Kraftwerk Biblis Block B

Gutachten

Antrag auf Stilllegung und Abbau nach § 7 Abs. 3 AtG (B022/12)

November 2016

Abbildung 5: Raumnutzung, Beispieldarstellung für die $\pm 0,00$ m Ebene (aus /A-12/)

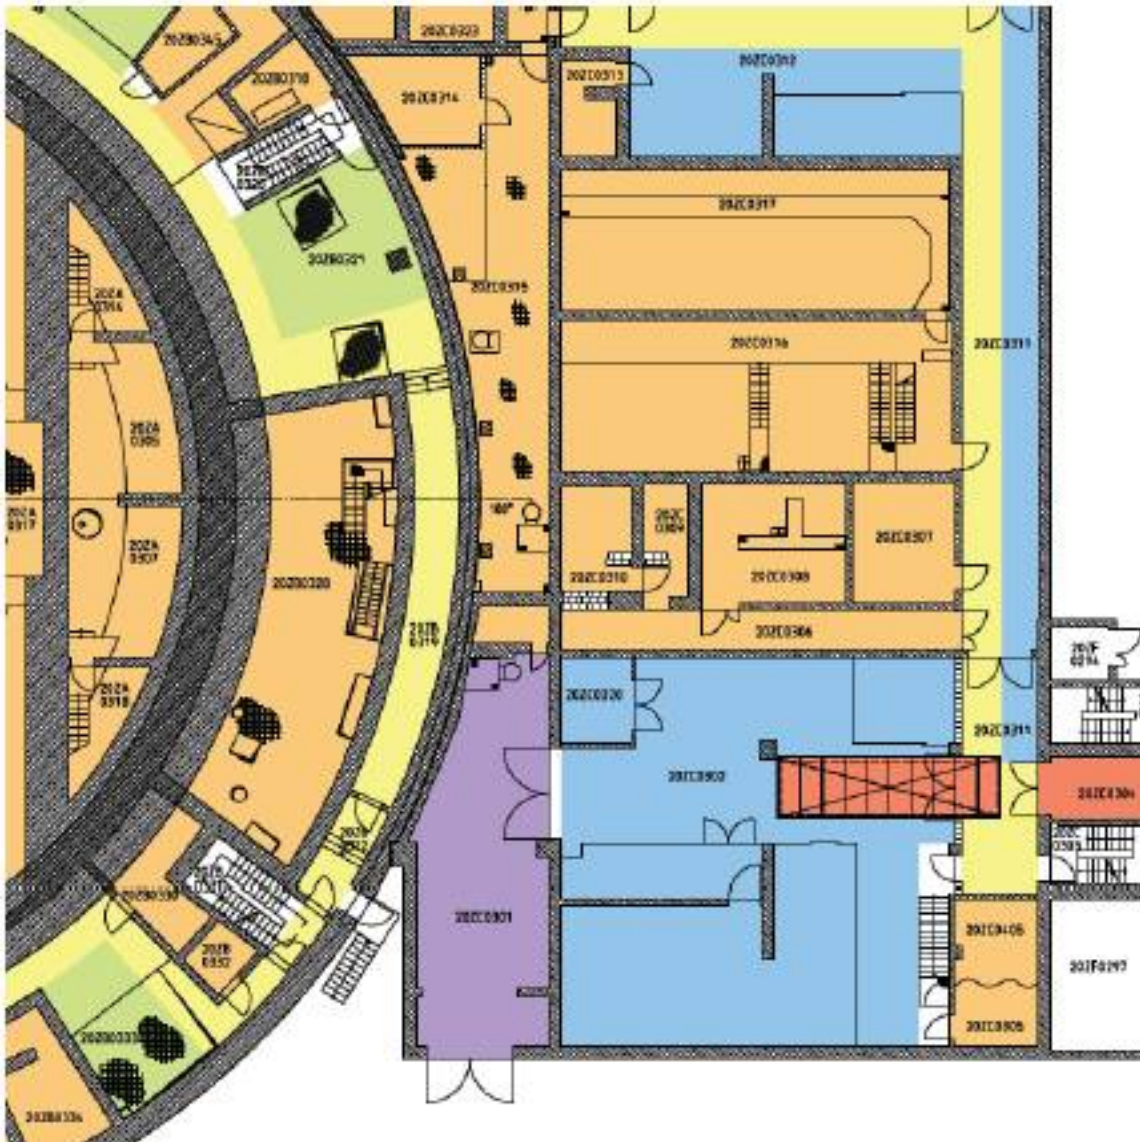
Störkanten, bestehen mit Bezug auf die in /A-12/ beschriebenen Grundsätze der Logistik und der Planung von Transporten keine Bedenken.
